OGGETTO: DETERMINA DIRETTORIALE

**[ID_VIP: 2756] - Procedura ex art. 169 del D.Lgs 163/2006 e ss.mm.ii
- Varianti. Itinerario E78 Grosseto-Fano. Tratto: Grosseto-Siena.
Lavori di adeguamento a quattro corsie della 5.5. n°223 tra i
Km30+040 e 41+600. Lotti 5, 6, 7 e 8. "Variante di sostituzione dei
muri in terra rinforzata".**

Parere n. 1697 del 16.01.2015

Figura 1 - Confronto tra progetto esecutivo approvato e variante di sostituzione

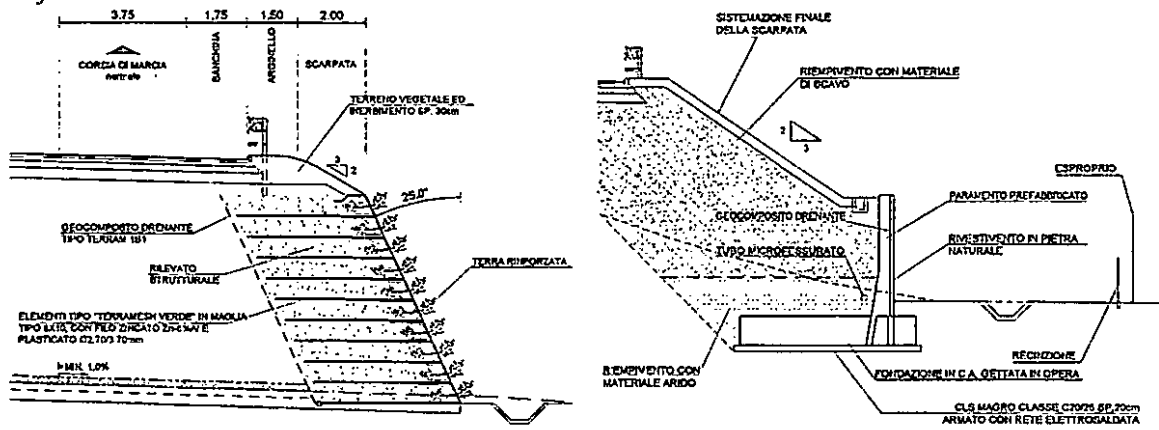
Il progetto esecutivo approvato prevede la realizzazioni di una serie di muri in terra rinforzata, mentre la proposta di variante prevede di realizzarli in cemento armato con conci prefabbricati.

La soluzione di variante proposta prevede di cambiare la tecnologia realizzativa delle opere di sostegno passando dalla terra rinforzata ai muri in cemento armato. Come tipologia di muri il Proponente intende impiegare i muri a paramento prefabbricato, al fine di ridurre i tempi di realizzazione; i paramenti saranno rivestiti in pietra naturale per mitigarne l'impatto visivo.

Figura 2 - sezione di confronto tra muro in terra rinforzata e muro in c.a.

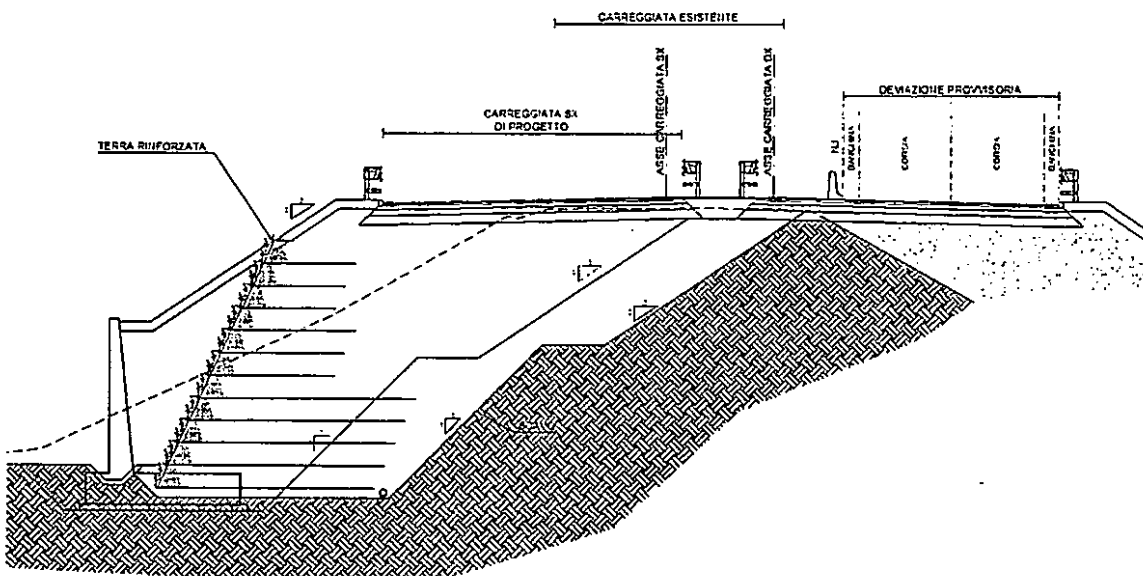
Le altezze raggiunte dai muri sono talvolta cospicue, arrivando a superare i 7 m, nonostante l’allontanamento dei muri dal ciglio della strada (che comporta un allargamento dell’impronta a terra dell’opera) necessaria per creare una scarpata in corrispondenza della stessa e ridurre l’altezza dei muri stessi.

L’esame della documentazione prodotta a corredo della Proposta di Variante ha consentito di evidenziare che la soluzione individuata dal Proponente, anche se non comporta modifiche delle aree di esproprio, porta ad un leggero incremento di consumo di suolo, anche all’interno di aree SIC; inoltre introduce elementi antropici non facilmente mascherabili con le sole essenze arbustive proposte, in considerazione delle altezze raggiunte, talvolta superiori ai 7 m.

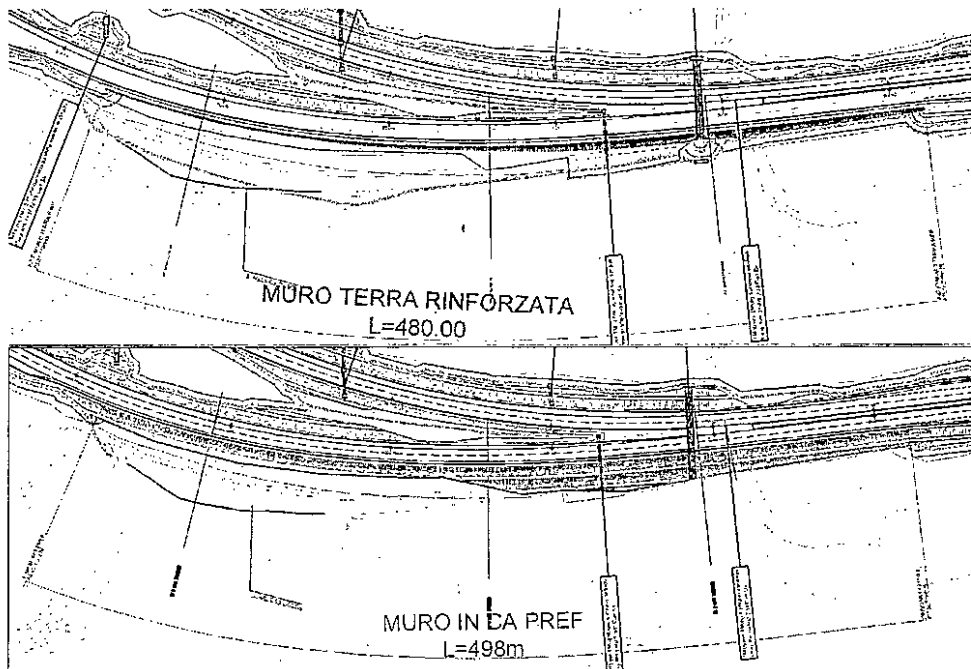
- Ad inizio lotto, prima dello svincolo di Lanzo, in carreggiata sinistra il muro MU18 (L=200 m, H=5.80 m) sostituisce le due terre rinforzate TR1 (L=117m, H=3.65 m) e TR2 (L=117 m, H=8.03 m);
- Tra lo svincolo di Lanzo e l'imbocco sud della galleria Poggio Terriccio, in carreggiata sinistra, il muro MU19 (L=498 m, H=8.00 m) sostituisce la terra rinforzata TR3 (L=489m, H=11.68 m); in questo caso il Proponente ha modificato il tracciato dell'opera di sostegno allontanandola dall'asse di progetto per ridurne l'altezza, aumentando di contro l'impronta a terra

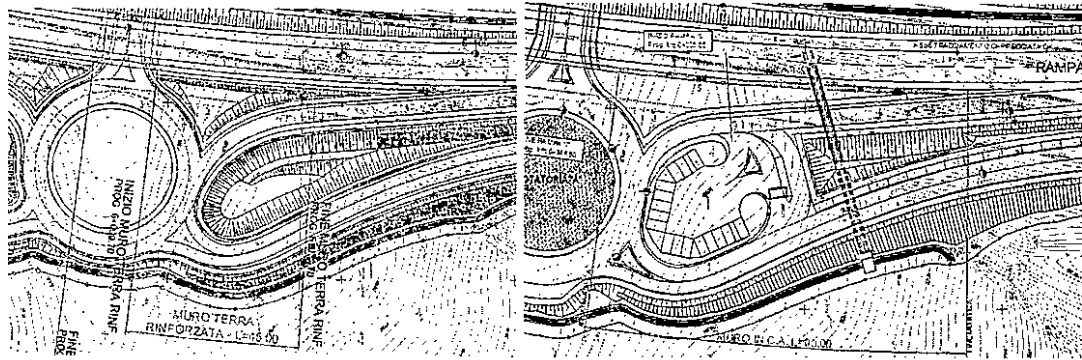
- In corrispondenza dello svincolo di Pari adiacenti al sottopasso dello svincolo, in carreggiata destra i muri MU20 (L=250 m, H=7.55 m) e MU21 (L=90 m, H=5.00 m) sostituiscono le due terre rinforzate TR11 (L=241m, H=6.57 m) e TR12 (L=45 m, H=5.84 m); anche in questo caso, oltre alla variante del muro, si evidenziano dalle planimetrie anche altre modifiche, di cui non sono evidenziati i motivi;

I muri MU20 e MU21 ricadono all'interno dell'area SIC "Val di Farma".

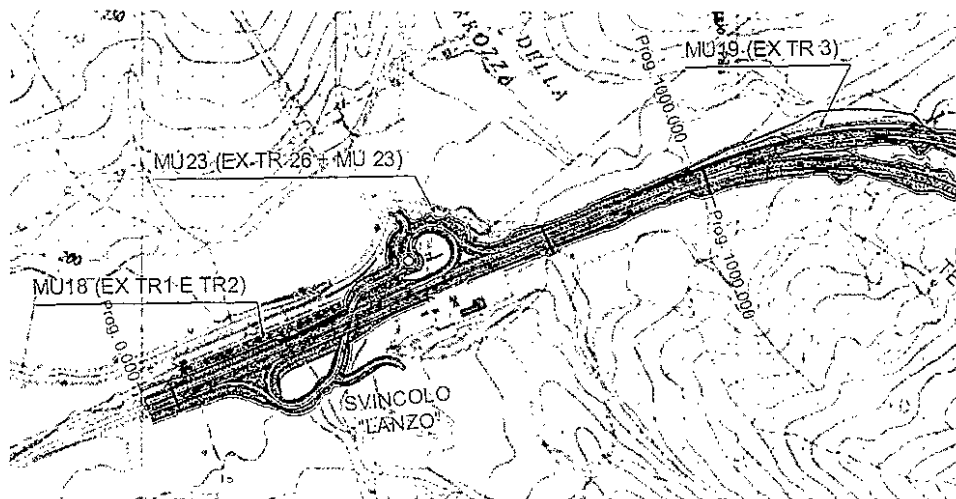
- Sull'asse principale in appoggio al viadotto Potatine i muri MU22 (L=394 m, H=3.00 m), MU23 (L=43 m, H=3.00 m) e MU24 (L=394 m, H=3.00 m) sostituiscono le terre rinforzate TR20 (L=405m, H=6.57 m), TR22 (L=63 m, H=6.60 m) e TR24 (L=339 m, H=8.03 m); in questo caso il Proponente ha modificato il tracciato dell'opera di sostegno allontanandola dall'asse di progetto per ridurne l'altezza, aumentando di contro l'impronta a terra;

I muri MU22, MU24 e MU25 ricadono sul limite dell'area SIC "Basso Mestre".

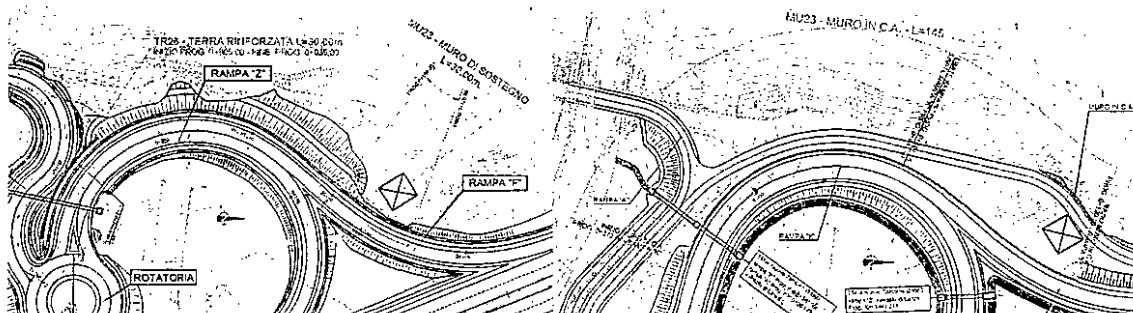
- Ad inizio lotto, sulla rampa F dello svincolo di Lanzo il muro MU23 (L=145 m, H=7.00m) sostituisce la terra rinforzata TR26 (L=30m, H=4.71 m) e il muro MU23 (L=30 m, H=5.10 m); in questo caso la modifica dei muri nasce da una modifica dello svincolo necessaria per prevedere una viabilità poderale al piede del rilevato della rampa F. In realtà, quindi, è l'intera rilevato della rampa di svincolo ad essere modificata;
